Settore Territorio  
e Ambiente

Data  
13/6/2023  
Fasc. 9.6/2023/3

**Oggetto: [ID: 9699] Procedura di Verifica di assoggettabilità a VIA, ai sensi dell'art. 19, del D.Lgs. 152/2006. A52 Tangenziale Nord di Milano. Potenziamento interconnessione A4-A52 ramo di svincolo tra A4 dir. Torino e A52 dir. Rho e svincolo Monza S. Alessandro. Opera connessa Olimpiadi 2026**

#### *Sistema delle tutele paesaggistico-territoriali*

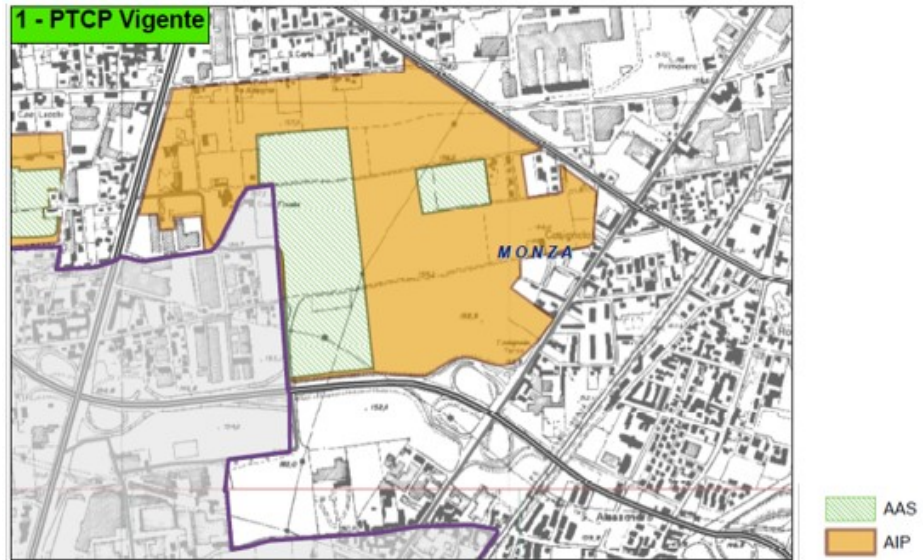
La lettura delle tutele paesaggistico-territoriali effettuata all'interno della Relazione generale e dello Studio preliminare Ambientale (Sezione 3) per l'ambito d'intervento, non risulta attuale nella parte in cui non lo considera parte di Rete verde

di ricomposizione paesaggistica (RV) e Ambiti destinati all'attività agricola d'interesse strategico (AAS) del Ptcp.

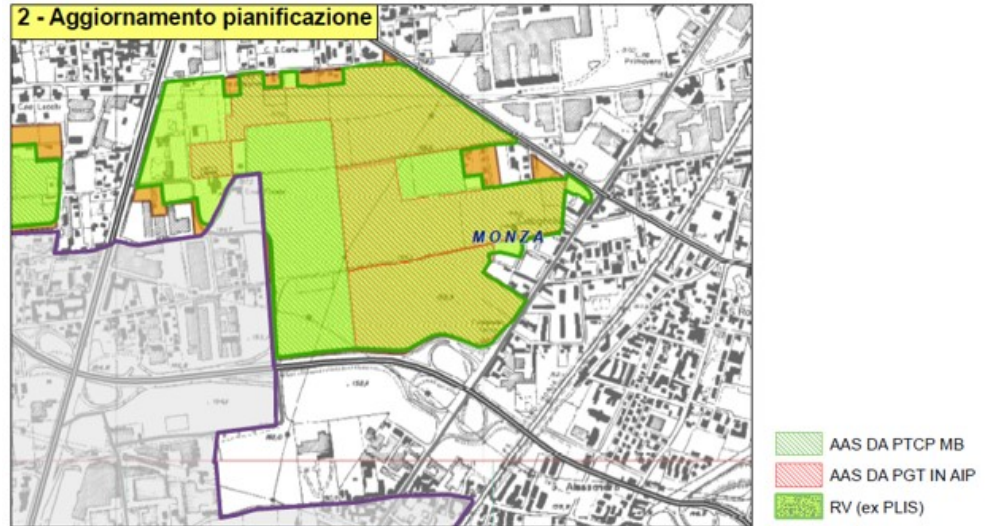
Il vigente Ptcp individua, infatti, l'ambito interessato anche dalla realizzazione del "deposito- officina Monza-Casignolo" all'interno di un vasto Ambito di Interesse Provinciale (AIP). A tale riguardo, si rileva tuttavia che:

- in esito all'entrata in vigore del Pgt del Comune di Monza (variante 2017), che ha classificato l'area in esame tra gli ambiti destinati all'attività agricola d'interesse strategico (AAS), ai sensi della vigente norma del Ptcp (art. 34, comma 1), la Provincia è tenuta a modificare il proprio piano recependo l'individuazione degli AAS e, dunque, stralciando gli stessi dall'AIP. Sebbene a oggi non si sia ancora proceduto alla variante di recepimento nel Ptcp, il tema è stato inserito tra contenuti di pianificazione da recepire nel Piano territoriale (*"Contenuti di pianificazione da recepire nel Ptcp. Ricognizione"*, prot. MB 49222 del 28 dicembre 2018). In ogni caso, ai sensi della vigente norma del Ptcp dedicata agli AAS *"sono fatte salve le previsioni infrastrutturali riguardi il sistema della mobilità di livello sovracomunale"* (art.6, comma 1 delle Norme del piano).

- in esito a pregresse scelte del Comune di Monza – attualmente in fase di revisione (come, tra l'altro, evidenziato nello Studio con riferimento ai contenuti di Pgt e all'atto di Giunta n. 279 del 18/11/2022 per un nuovo riconoscimento) il vigente perimetro del Plis GruBria non include più aree del territorio del capoluogo (cfr. DDP n. 98 del 08/09/2020) sebbene, come comunicato al Comune con nota prot. prov. 34977 del 28/8/2020, le aree precedentemente incluse nel Plis permangano nella Rete verde di ricomposizione paesaggistica con valore anche di Rete Ecologica (art. 31 Norme Ptcp). Anche in questo caso, ai sensi della vigente norma del Ptcp dedicata alla RV è comunque fatta salva *"... la viabilità di interesse sovracomunale se non diversamente collocabile"* (art.31, comma 3.a delle Norme del piano).
